サービスキャンペーン情報

平成 29 年 1 月 20 日作業開始

大型トラックの電子制御機械式自動変速機(I-シフト)において、オイル点検プラグ(透明点検窓付き)の材質が不適切なため、当該プラグの耐熱・耐久性が不足することが装着前に判明した。そのため、当該プラグの装着が延期されていた間は、代替品として真鍮製フィルタープラグが装着されています。

説明図

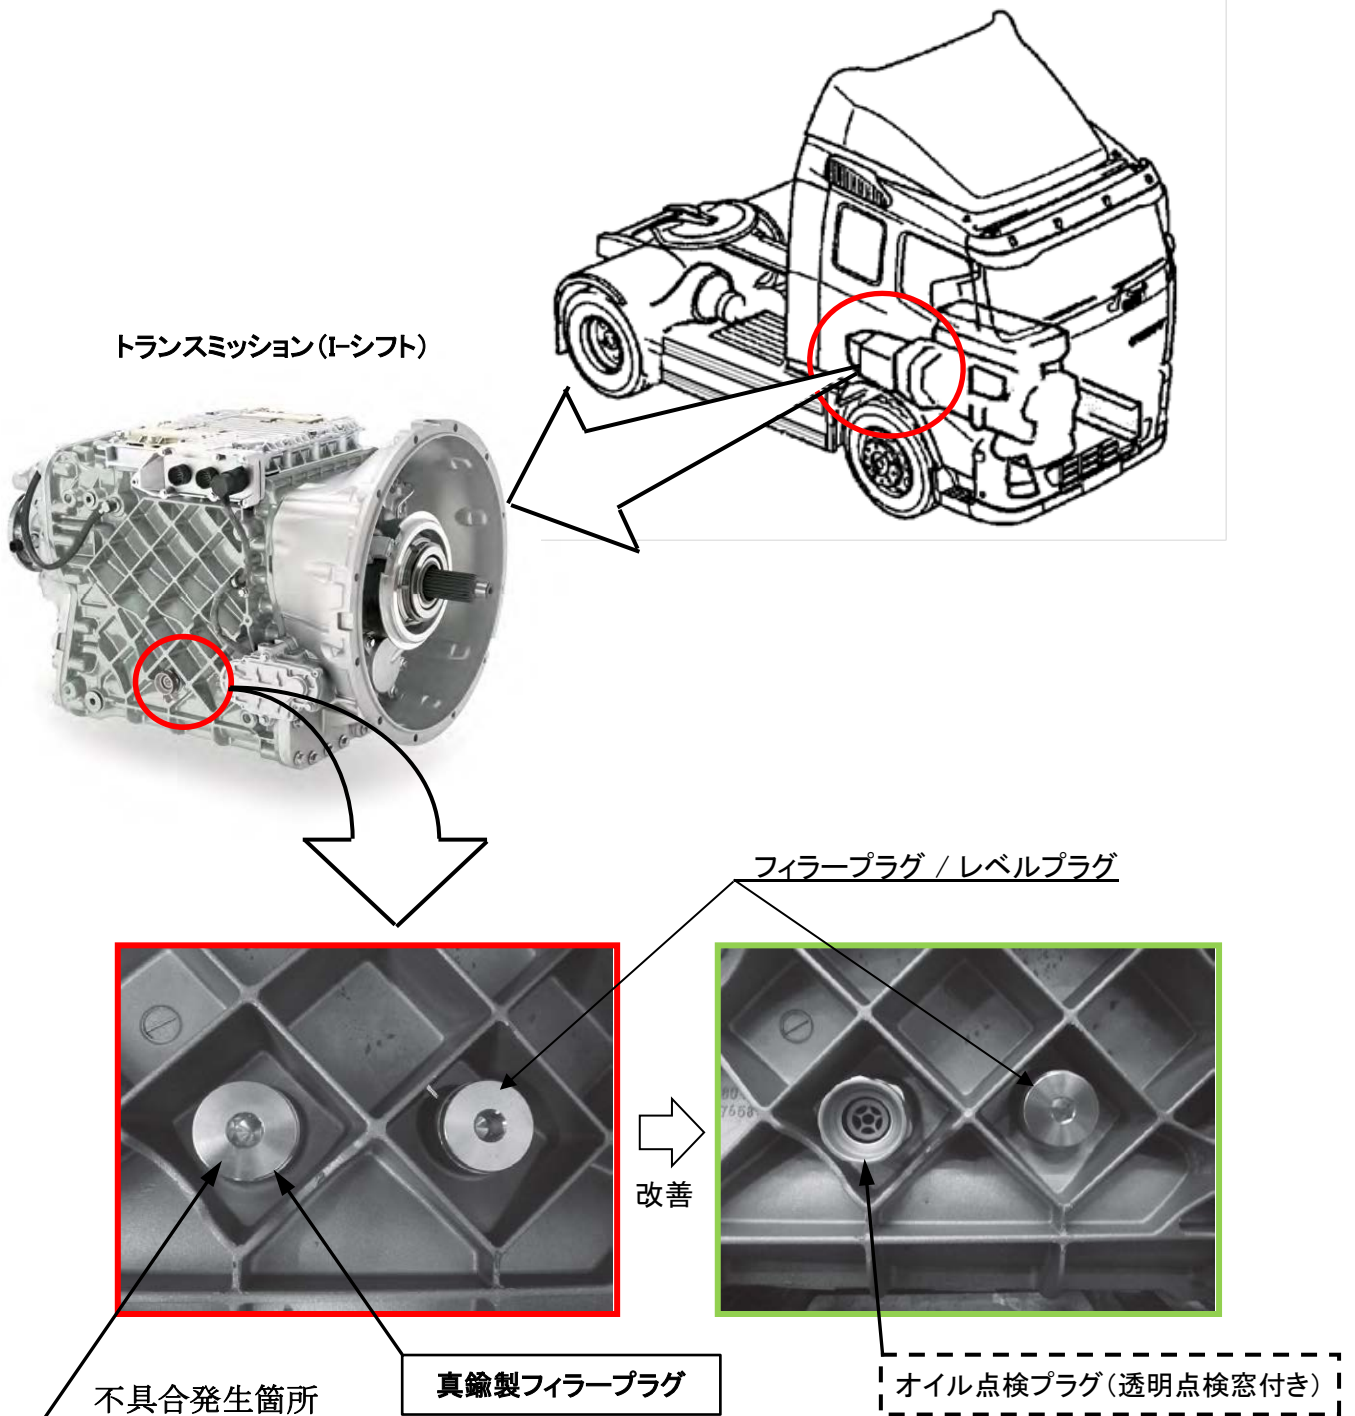
大型トラックの電子制御機械式自動変速機 (I-シフト) において、オイル点検プラグ (透明点検窓付き) の材質が不適切なため、当該プラグの耐熱・耐久性が不足することが装着前に判明した。そのため、当該プラグの装着が延期されていた間は、代替品として真鍮製フィルタープラグが装着されている。

なお、取扱説明書には、オイルレベルの点検方法としてオイル点検プラグ (透明点検窓付き) およびオイルレベルプラグの両方が記載されている。

全車両、真鍮製フィルタープラグが装着されている場合は、オイル点検プラグ (透明点検窓付き) に交換する。

注： 内は、交換する部品を示す。

識別：運転席ドア開口部のドアストライカー部に、黄色又は白色ペイントを塗布する。
